Ekspertyza techniczna

dot. dostosowania do obecnych wymagań ochrony przeciwpożarowej budynku internatu z częścią biurową, kuchenną, salami dydaktycznymi oraz kotłownią (A i B), Specjalnego Ośrodka Szkolno – Wychowawczego w Szymanowie Szymanowo 2, dz. nr 24/34 , obręb 1 Antoniewo, 14-300 Morąg, powiat ostródzki, województwo warmińsko-mazurskie,

WZ.52840.1.2023.2

POSTANOWIENIE

RYSUNEK NR 2 - PARTER

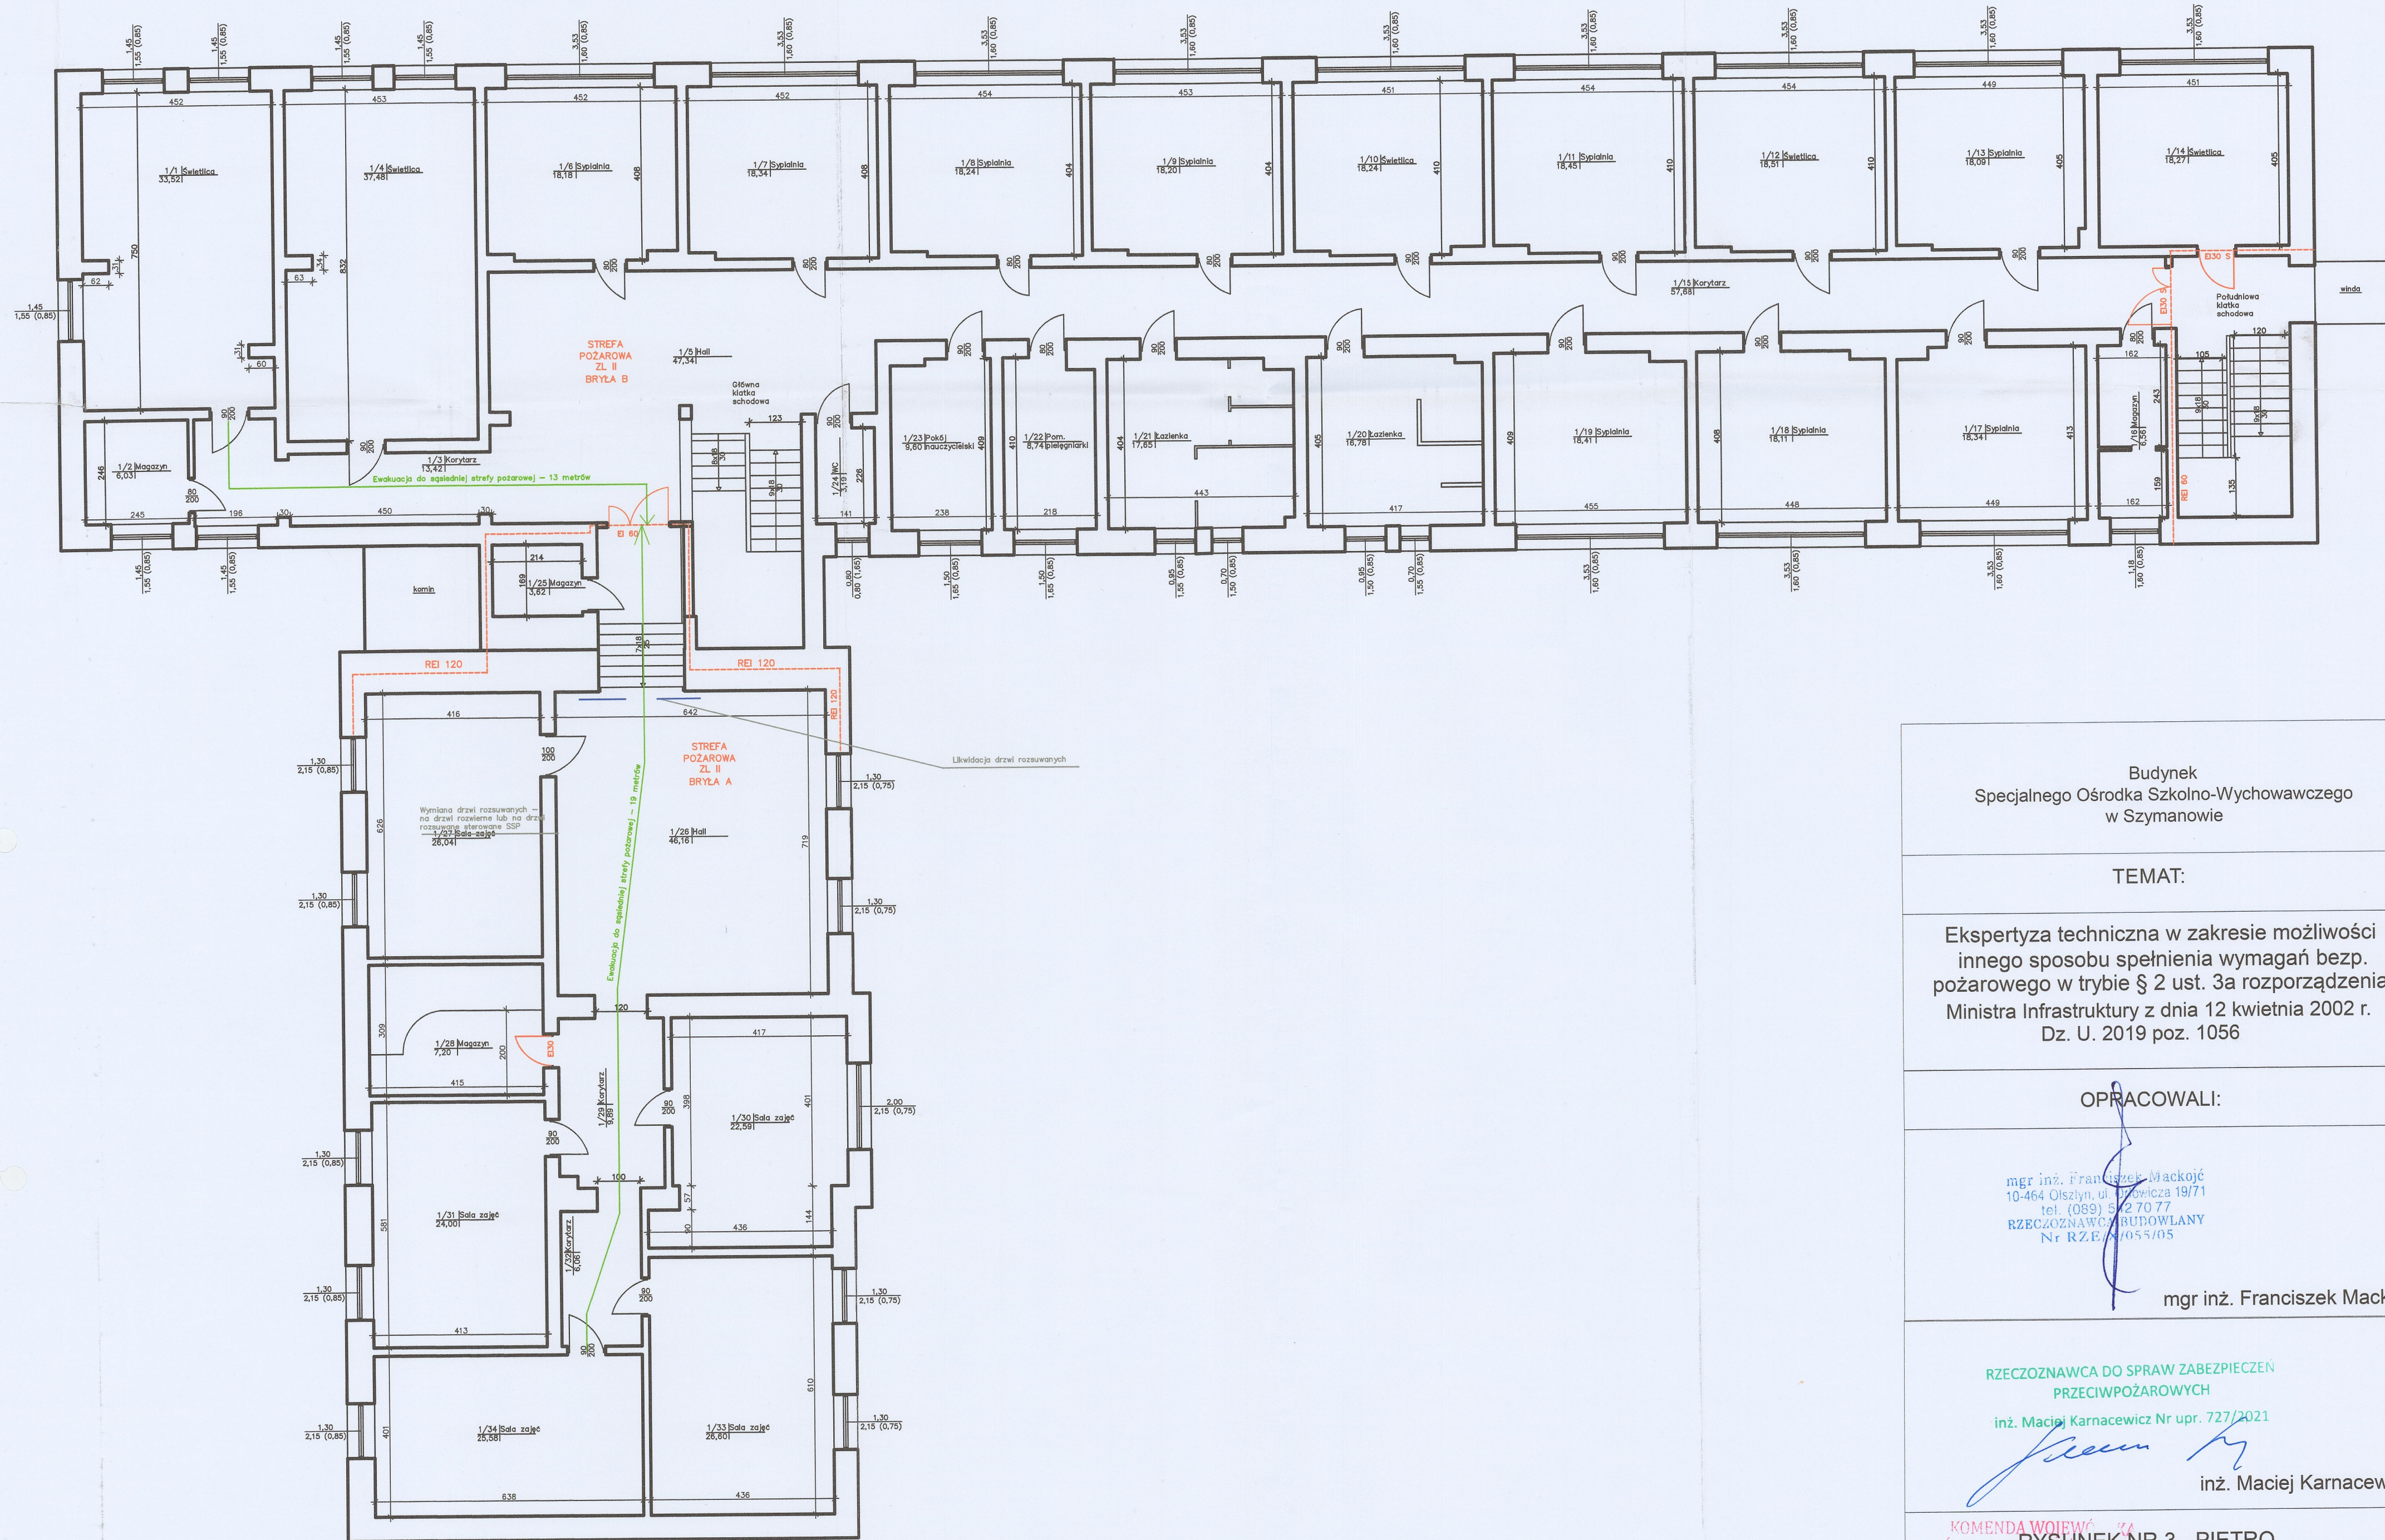
- Niezgodność z § 240 ust. 4 rozporządzenia [2], wyjście z pomieszczenia stołówki na drogę ewakuacyjną jest zamknięte drzwiami rozsuwanymi, a ich konstrukcja nie zapewnia samoczynnego rozsunięcia i pozostania w pozycji otwartej w wyniku zasygnalizowania pożaru przez system wykrywania dymu.

- Niezgodność z § 239 ust. 2 rozporządzenia [2] - drzwi pomiędzy pomieszczeniem stołówki a pomieszczeniem kuchni posiadają szerokość użytkową 0,58 m.
- Niezgodność z § 239 ust. 4 rozporządzenia [2] - drzwi wyjściowe z gospodarczej klatki schodowej bryły A, na zewnątrz budynku, posiadają szerokość użytkową 1,00 m.

- Niezgodność z § 68 ust. 1 rozporządzenia [2] - na spoczniku głównej klatki schodowej, na poziomie kondygnacji parter, postawiono dodatkową ścianę wewnętrzną z otworem zamykanym drzwiami. Ściana znajduje się w linii stopnia biegu schodów prowadzących do kondygnacji podziemnej. Powoduje to zawężenie spocznika, poniżej wartości 1,5 m.

- Niezgodność z § 68 ust. 1 rozporządzenia [2] - na spoczniku południowej klatki schodowej, na poziomie kondygnacji parter, postawiono dodatkową ścianę wewnętrzną z otworem zamykanym drzwiami. Ściana znajduje się w linii stopnia biegu schodów prowadzących do kondygnacji podziemnej. Powoduje to zawężenie spocznika poniżej wartości 1,5 m.

- Niezgodność z § 68 ust. 1 rozporządzenia [2] – Ściana wewnętrzna z otworem zamykanym drzwiami, postawiona na spoczniku głównej klatki schodowej na poziomie kondygnacji parter, zostanie zdemontowana. Zostanie zapewniony prawidłowy spocznik klatki schodowej.

- Niezgodność z § 68 ust. 1 rozporządzenia [2] – Ściana wewnętrzna z otworem zamykanym drzwiami, postawiona na spoczniku południowej klatki schodowej na poziomie kondygnacji parter, zostanie zdemontowana. Zostanie zapewniony prawidłowy spocznik klatki schodowej.

- Niezgodność z § 240 ust. 4 rozporządzenia [2], wyjście z pomieszczenia stołówki na drogę ewakuacyjną zostanie zamknięte drzwiami rozwieranymi.
- Niezgodność z § 243 ust. 1 rozporządzenia [2] – drogi ewakuacyjne o długości ponad 50 metrów, zostaną podzielone na krótsze odcinki, przy pomocy przegród z drzwiami dymoszczelnymi.

RYSUNEK NR 3 - PIĘTRO

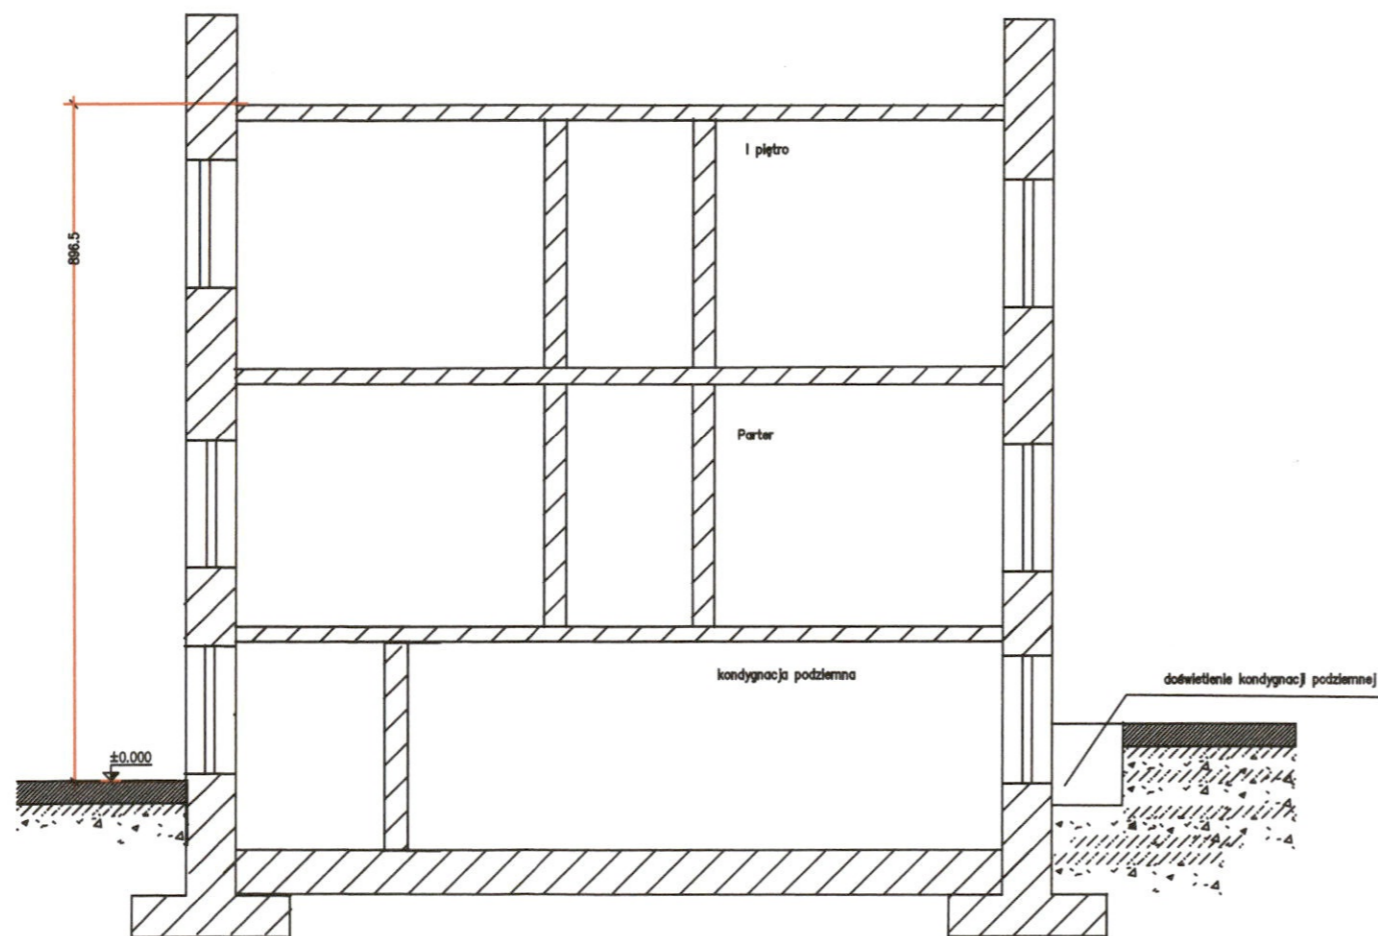
- Niezgodność z § 240 ust. 4 rozporządzenia [2], na drodze ewakuacyjnej pomiędzy bryłą A, a bryłą B, na kondygnacji piętro zastosowane są drzwi rozsuwane, a ich konstrukcja nie zapewnia samoczynnego rozsunięcia i pozostania w pozycji otwartej w wyniku zasygnalizowania pożaru przez system wykrywania dymu, dodatkowo ich lokalizacja w linii schodów, nie zapewnia spocznika o parametrach przewidzianych § 68 ust. 1 rozporządzenia [2].

- Niezgodność z § 256 ust. 3 rozporządzenia [2] - długość dojścia ewakuacyjnego przy jednym kierunku dojścia ewakuacyjnego przekracza 10 metrów. Ze względu fakt, że długość dojścia przekracza w dwóch przypadkach 20 metrów, powyższe powoduje w budynku stan zagrożenia życia ludzi w myśl § 16 ust. 2 pkt. 2) rozporządzenia [4].

- Niezgodność z § 216 ust. 1 rozporządzenia [2] – strop w części nadziemnej bryły A, nie posiadaj wymaganej odporności ogniowej REI 60, natomiast jego odporność ogniowa wynosi REI 30.

- Niezgodność z § 240 ust. 4 rozporządzenia [2], na drodze ewakuacyjnej pomiędzy bryłą A, a bryłą B, na kondygnacji piętro, istniejące drzwi rozsuwane zostaną zdemontowane,

- Niezgodność z § 256 ust. 3 rozporządzenia [2] - długość dojścia ewakuacyjnego przy jednym kierunku dojścia ewakuacyjnego zostanie zredukowana do wartości nie przekraczającej 20 metrów, co spowoduje usunięcie stanu zagrożenia życia ludzi w myśl § 16 ust. 2 pkt. 2) rozporządzenia [4].
